Znak: IR.V.7121.261.2021

przedmiotową organizację ruchu zatwierdzam w całości, z następującymi uwagami:

Egz. 3	DOKUMENTACJA TECHNICZNA PROJEKT STAŁEJ ORGANIZACJI RUCHU		
Nazwa inwestycji	PRZEBUDOWA DROGI GMINNEJ NR 336041T KOŁONIA MIŁKOWSKA PRZEZ WIEŚ		
obiekt	Droga gmina, kategoria: XXV		
Adres inwestycji	DZIAŁKI EW. 301/19, 293/7, 301/7, 301/4, 300/1, 299/1, 293/10, 290/5, 298/1, 297/1, 290/7, 296/1, 288/1, 287/1, 561/1, 562/1, 691/1, 285/1, 690/1, 284/16, 685/1, 284/18, 284/20, 677/1, 676/1, 284/22, 675/1, 673/1, 672/1, 283/4, 671/1, 670/1, 282/4, 669/1, 281/4, 668/1, 667/1, 666/1, 665/1, 664/1, 279/6, 663/1, 277/10, 662/1, 277/8, 277/6, 295/53, 295/51, 295/49, 275/2, 295/47, 274/1, 295/45, 295/43, 295/41, 273/1, 295/39, 272/1, 295/37, 132/1207, 294/6, 295/35, 295/33, 462/1213, 269/2, GMINA KUNÓW, KOŁONIA MIŁKOWSKA, OBRĘB 0011 MIŁKOWSKA KARCZMA		
Inwestor	GMINA KUNÓW UL. WARSZAWSKA 45B 27-415 KUNÓW		
Jednostka projektowa	Przemysław Loranty ul. Folwark Piaski 19 27-400 Ostrowiec - Św.		
Liczba stron 5 Liczba rysunków 2

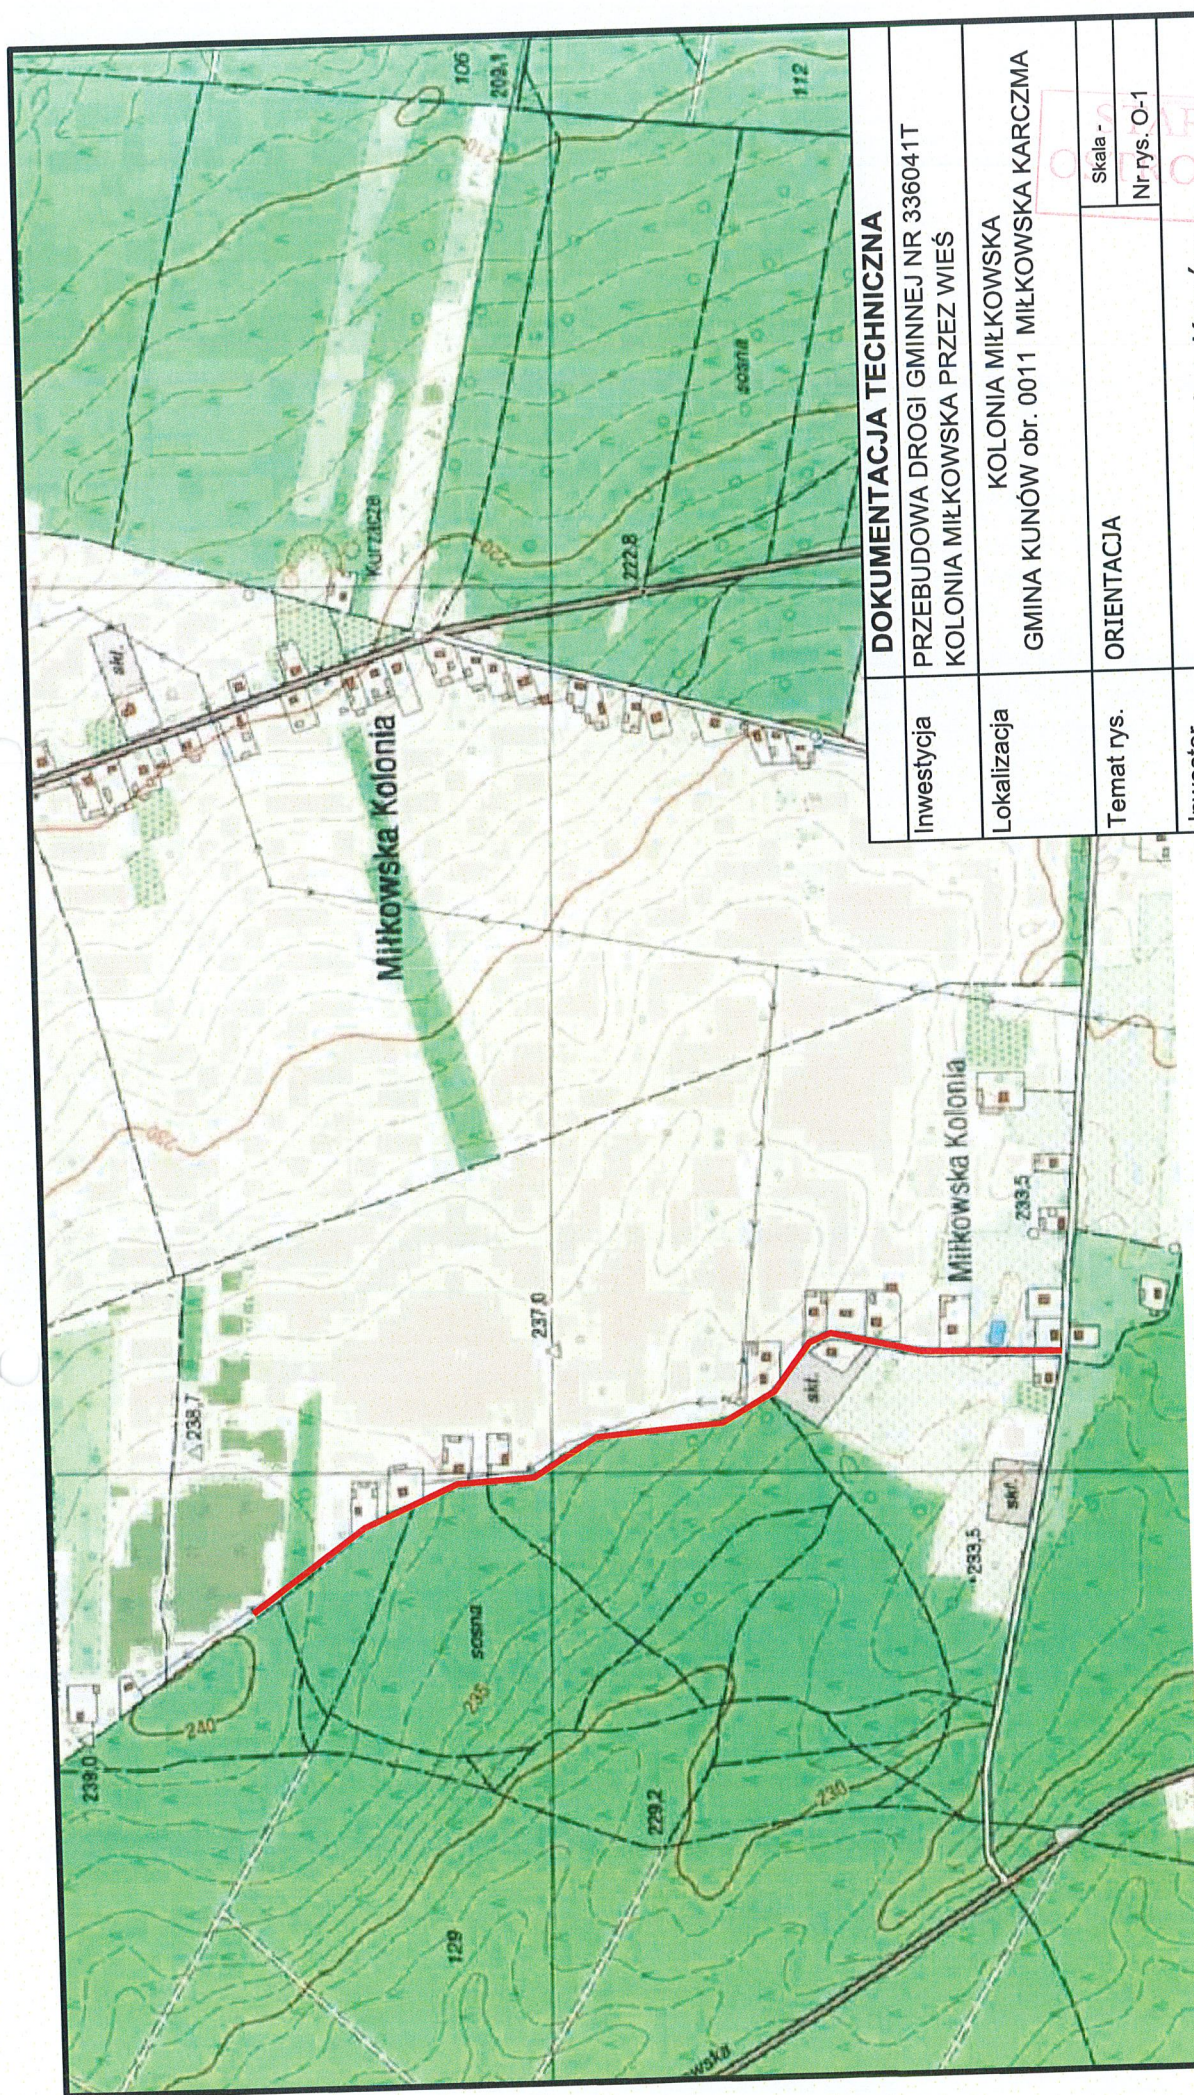
1. znakami pionowymi należy oznakować całe skrzyżowanie (na drodze głównej należy wstawić znaki D-1),
2. w drodze podporządkowanej łącznie ze znakiem A-7 należy wstawić znak D-2 i odpowiednią tabliczkę zawierającą informację o odległości do znaku B-20),
